Assunto: Fita de Vedação (00.0359.27.0)

Modelos: BLL 22 MGD/ BWR 22A/ BLL 22 EDA/ BLL 22 EDB

Marca: Brastemp

Fig.01

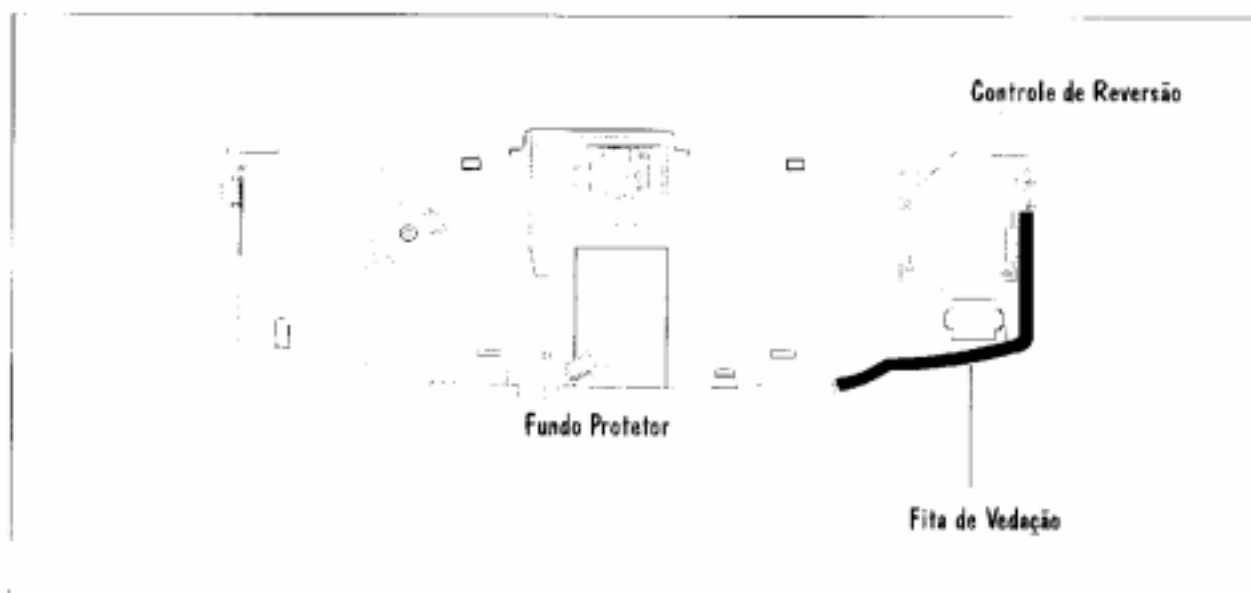
1) BLL 22 MGD/ BWR 22A

Aplicar a fita sobre a borda do Fundo Protetor em todo o contorno direito (cerca de 20cm), conforme figura 1.

Fig.02

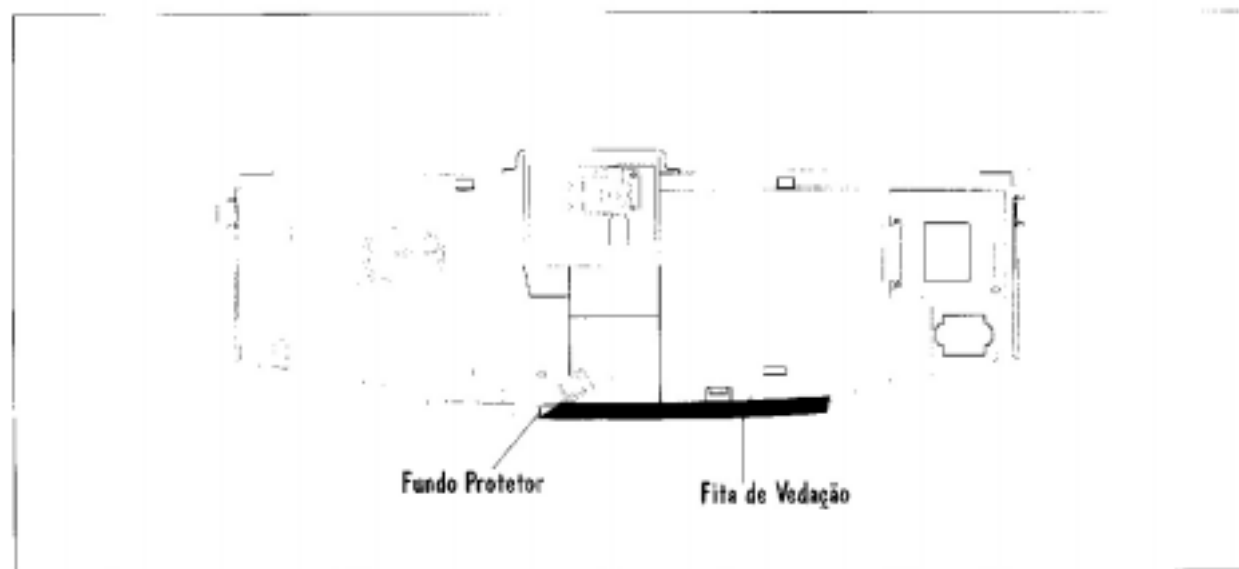
2) BLL 22 EDA/ BLL 22 EDB

Aplicar cerca de 20cm de fita sobre a borda do Fundo Protetor na parte frontal do mesmo, conforme figura 2.
